**1. Tektur**

**FESTSTELLUNGSENTWURF**

Unterlage / Blatt-Nr.: 5/1 T  
**Lageplan**  
Bau-km 0+200 bis Bau-km 1+000  
Maßstab: 1 : 1000

**Bundesstraße B12: Kempten (A 7) - AS Jengen/Kaufbeuren (A 96)**  
**Planungsabschnitt 6**  
**Untergemaringen - Buchloe (A 96)**  
Bau-km 0+000 bis 10+200

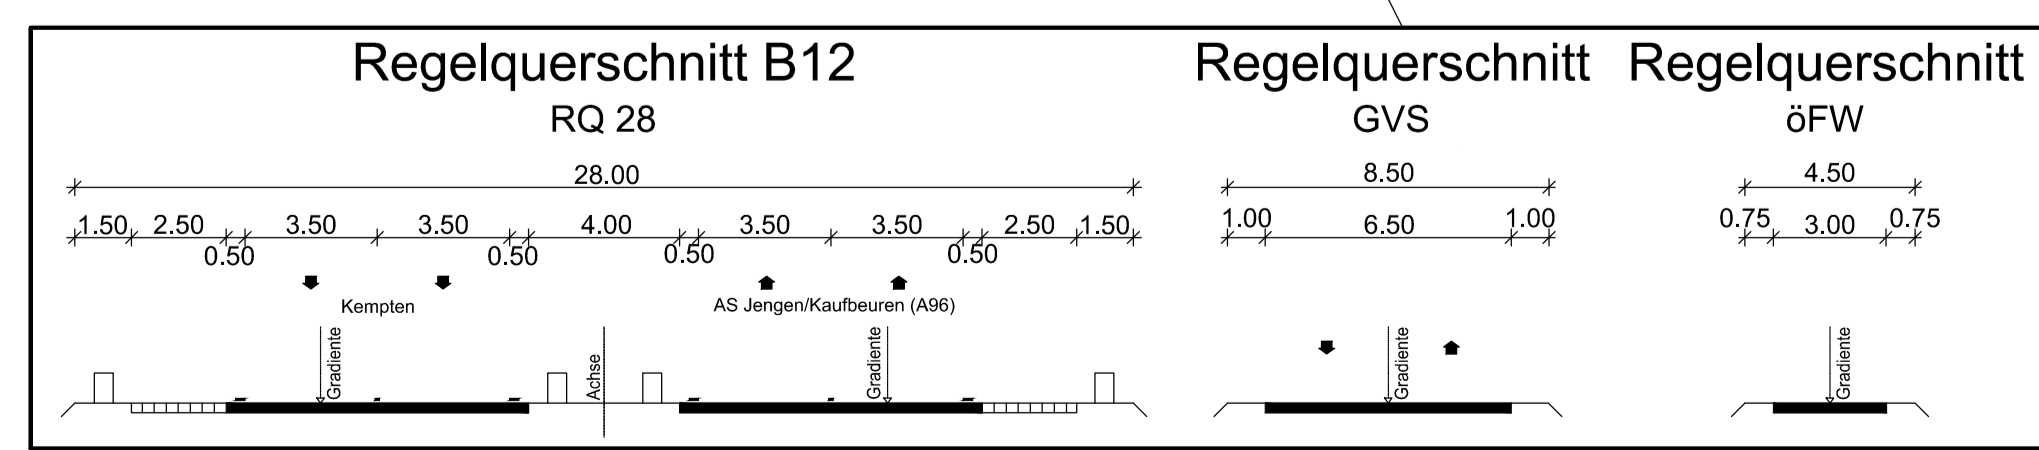
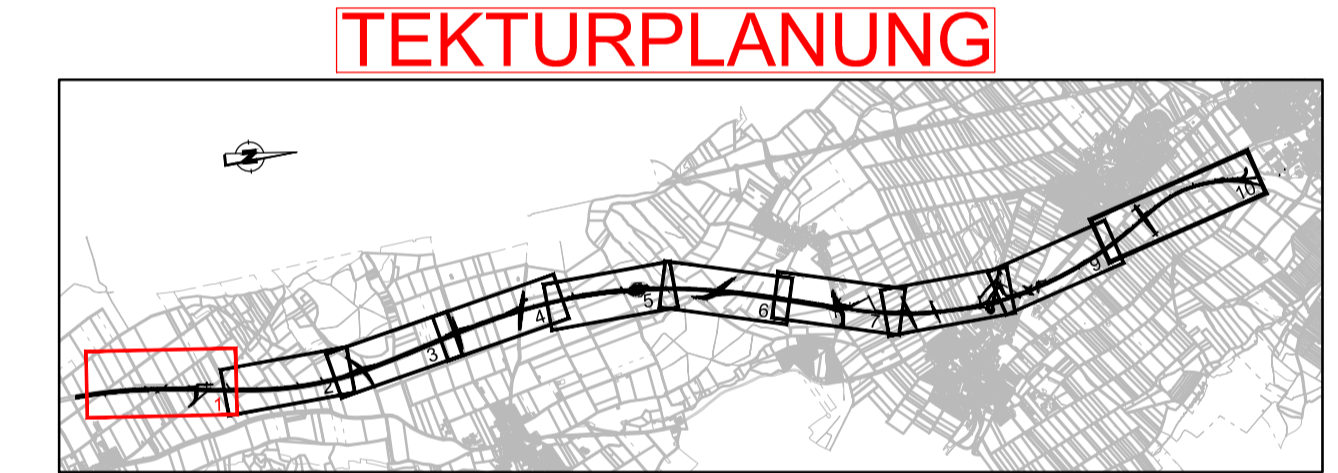
Nr.	1	1. Tektur vom 20.01.2022; VB 1 entfernt	Januar 2022	wac
Art der Änderung		Datum	Zeichen
